**DODATEČNÉ INFORMACE K ZADÁVACÍM PODMÍNKÁM Č. 6 ZE DNE 1. 12. 2014**

**VEŘEJNÁ ZAKÁZKA:  
„Vybavení Domova seniorů Uhlířské Janovice“**

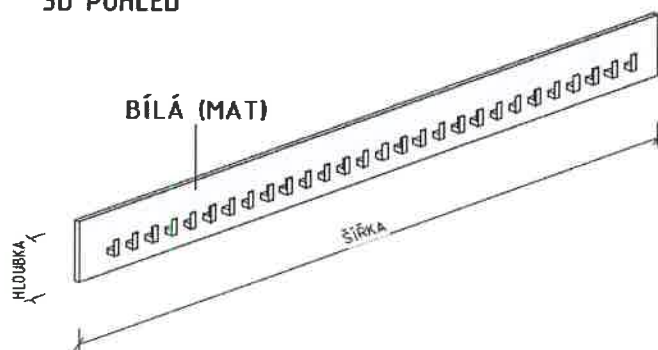
Zadavatel uvádí ve specifikaci položky N 26 – Věšáková stěna s háčky výšku 2000 mm. V zadávací dokumentaci - specifikaci (viz. níže) je však vyobrazena pouze šířka a hloubka. Hloubka je zakreslena na místě, kde se běžně označuje výška. Rozměry uvedené v tabulce nad obrázkem jsou pro uchazeče matoucí. Opravdu zadavatel požaduje výšku 2000 mm? Uchazeč žádá o objasnění.

Výrobek N26.1-10 má výšku 250mm - označení pod kótou s názvem hloubka viz grafická část. Délka výrobku je obsažena ve sloupci šířka. Sloupec s hodnotou výšky je přibližné odsazení výrobku od podlahy.
